FASSINA DIEGO & C. snc

**Richiesta di RINNOVO AUTORIZZAZIONE con MODIFICHE
all'esercizio impianto di recupero rifiuti speciali non
pericolosi**

sito a MARTELLAGO in via OLMO

IN RISPOSTA ALLA RICHIESTA DELLA CITTA' METROPOLITANA DI VENEZIA PROT. 77000 03/12/2019

Figura 2: Area raccolta rifiuti prodotti dall'attività

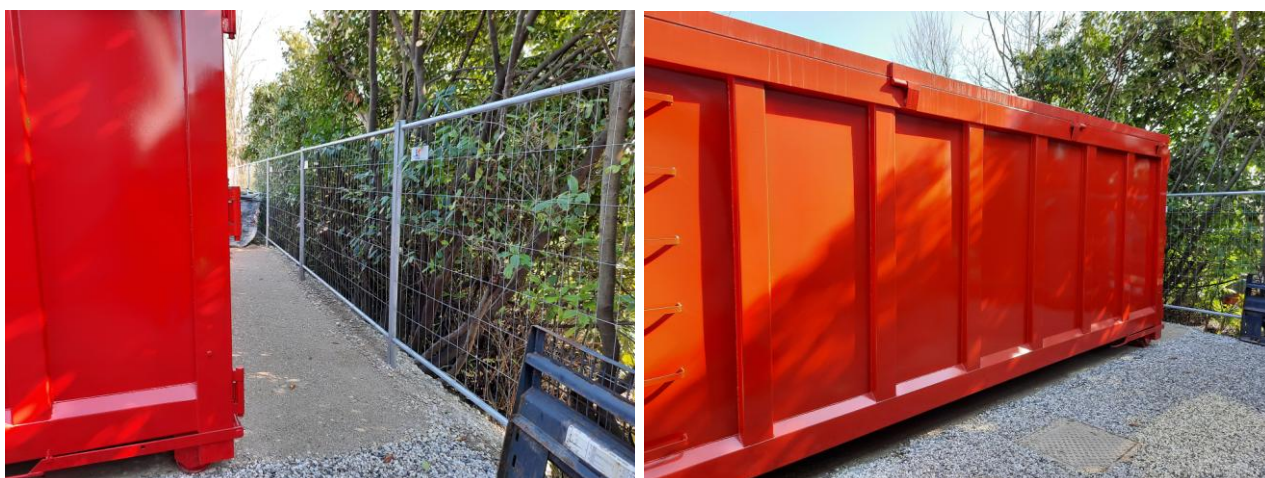
Con riferimento alla zona di stoccaggio dei rifiuti prodotti, e verificandone lo stato di degrado durante il sopralluogo del 11.11.2019, si chiede che sia prodotto un progetto di sistemazione dell'area ai fini del miglioramento ambientale così come previsto dall'art. 13 della L.R. 4/2016.

Si è provveduto alla sostituzione di 3 cassoni con altrettanti di nuovi con coperchio ad apertura idraulica. La quarta tipologia di rifiuto CER 191204 viene raccolto in un cassonetto da 600 lt dotato di coperchio.

L'area deputata alla raccolta dei rifiuti prodotti è stata sgomberata da tutti i materiali depositati, non funzionali alle attività di recupero; i rifiuti accidentalmente fuoriusciti dai cassoni sono stati raccolti, cerniti e riposti nei rispettivi cassoni. Le immagini seguenti rappresentano l'area allo stato attuale.

Figura 4: Sottobacini idraulici dell'area a gestione rifiuti inerti

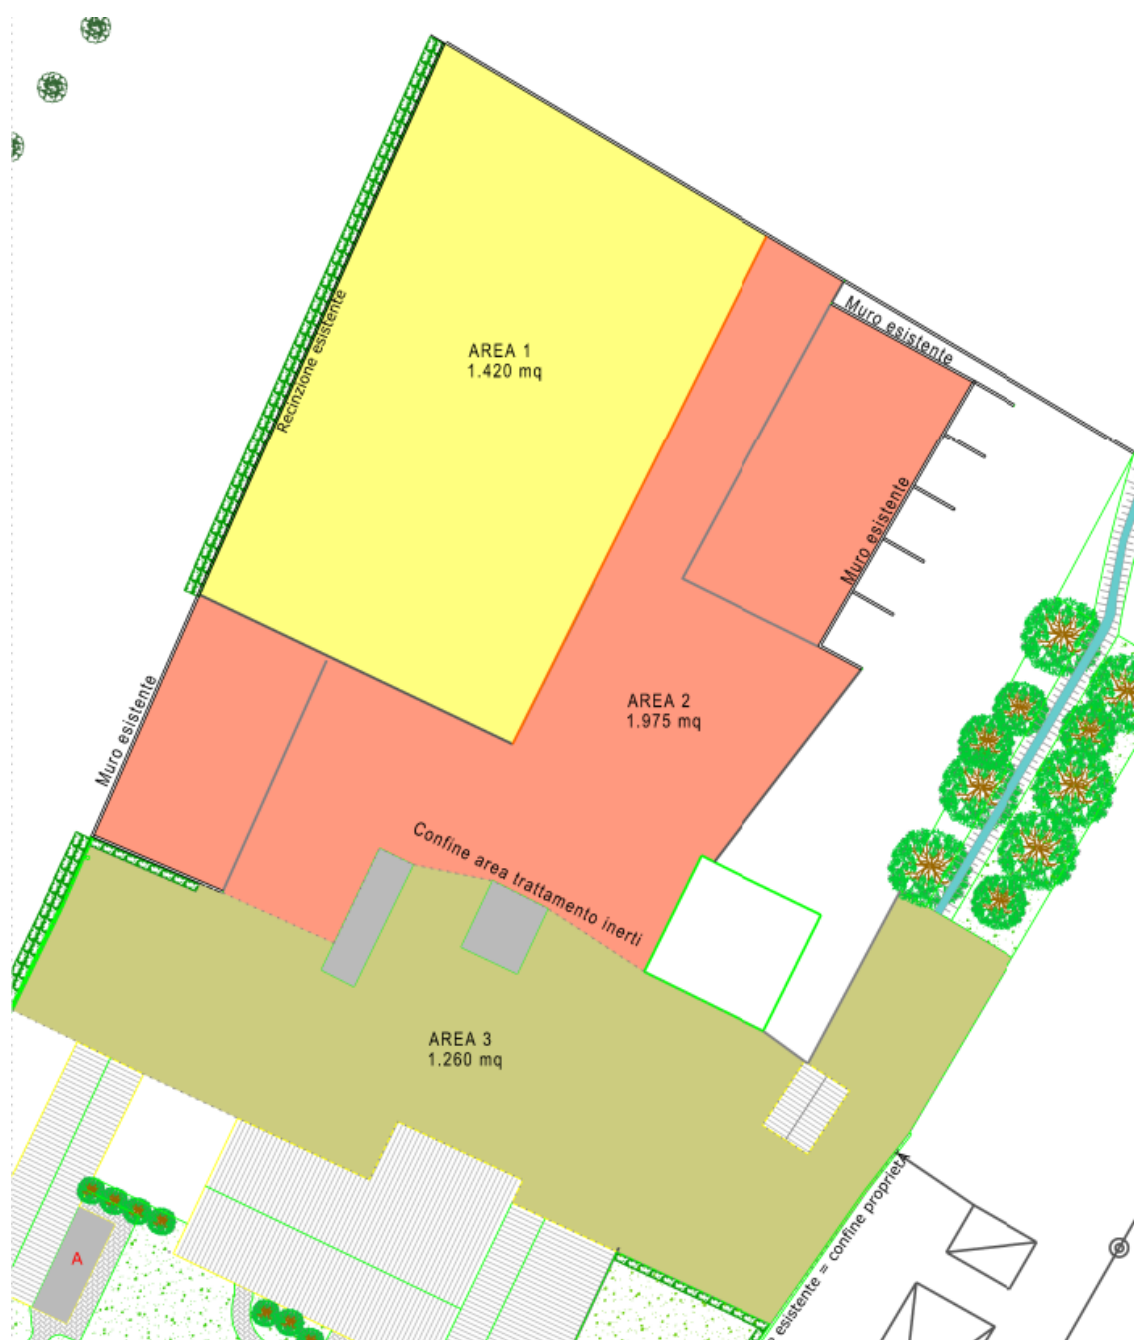
Sia fornita una planimetria con indicazione delle reti esistenti di raccolta delle acque meteoriche e gli schemi dei sistemi di trattamento delle acque di prima pioggia. Sia prodotta specifica relazione tecnica corredata da elaborati grafici, che illustrino gli attuali sistemi di gestione e trattamento delle acque meteoriche, oltre ai dimensionamenti degli invasi e degli impianti di sedimentazione/disoleazione, in conformità all'art. 39 del Piano di Tutela della Acque della Regione Veneto.

Lo schema seguente riportato anche nella tavola 1int allegata riporta la rete di raccolta delle acque meteoriche dell'impianto di trattamento.

La Figura 4 da contezza invece delle diverse superfici afferenti ai due scarichi previsti.

Figura 7: Nuova recinzione e schema di piantumazione lato nord

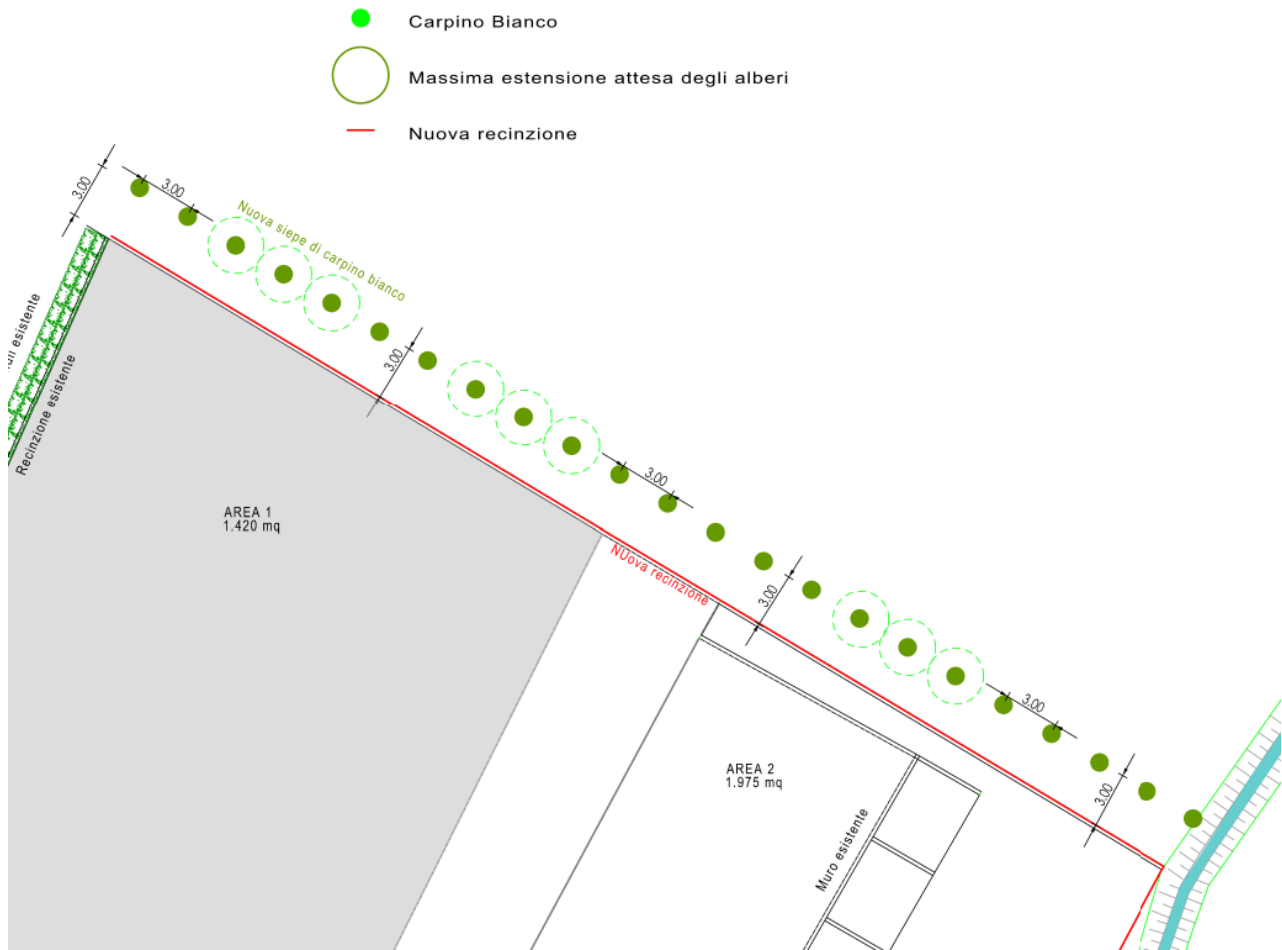
A seguito del sopralluogo effettuato in data 11.11.2019, e verificata l'assenza della siepe sul lato nord dell'impianto di cui al progetto approvato con determina di autorizzazione all'esercizio definitivo prot. n. 46526 del 25.05.2012, si chiede che sia fornita una proposta progettuale con allegata una planimetria nella quale siano evidenziate le dimensioni geometriche, il sesto d'impianto e la selezione delle essenze arboree ed arbustive autoctone da piantumare.

Viene proposta la medesima soluzione, con sesto d'impianto diverso, presente sul fronte strada dell'area verde dell'impianto e cioè la piantumazione di carpino bianco.

La piantumazione avrà sesto d'impianto di 3 m con sviluppo a forma fastigiata e vestiti dal basso. Un esempio di sviluppo si riporta nelle immagini seguenti

La planimetria riportante lo schema di impianto e l'indicazione delle nuove recinzioni continue viene riportata nella seguente figura.

Figura 8: Posizionamento fari

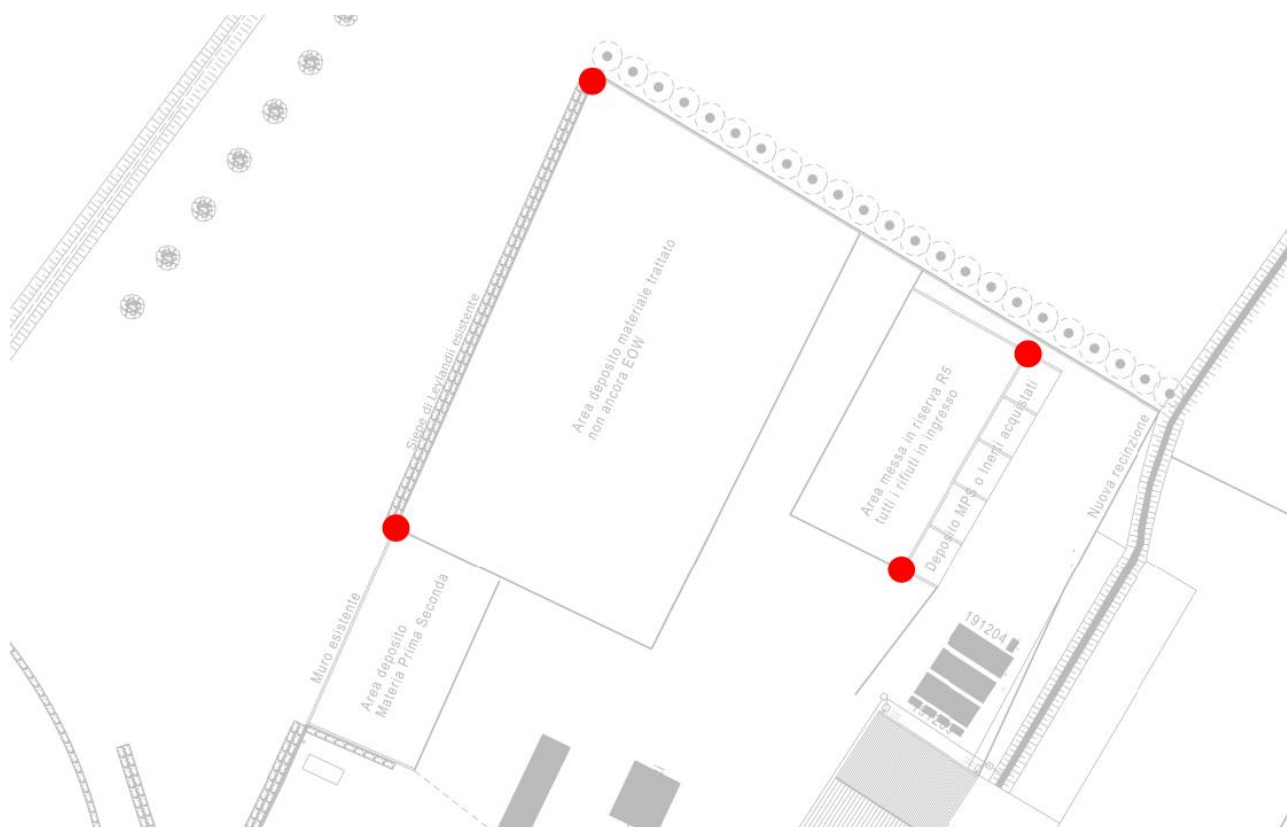
6. Si chiedono chiarimenti sulle caratteristiche dell'impianto d'illuminazione ai sensi della L.R. n. 17/2009.

L'impianto di illuminazione, per le aree in oggetto di trattamento dei rifiuti e realizzato successivamente all'autorizzazione dell'impianto, è composto da 4 fari a lampade alogene di potenza 400 W. Ai sensi dell'art. 7 comma 3 della L.R. n. 17/2009 l'impianto non necessitava di progetto illuminotecnico in quanto

Il rispetto dei requisiti di cui all'art. 9 si perseguiranno provvedendo all'inclinazione di 3 dei 4 fari in modo tale da avere un flusso luminoso totale nullo emesso a novanta gradi ed oltre.

L'ubicazione dei 4 punti luce sono indicati nella seguente planimetria.
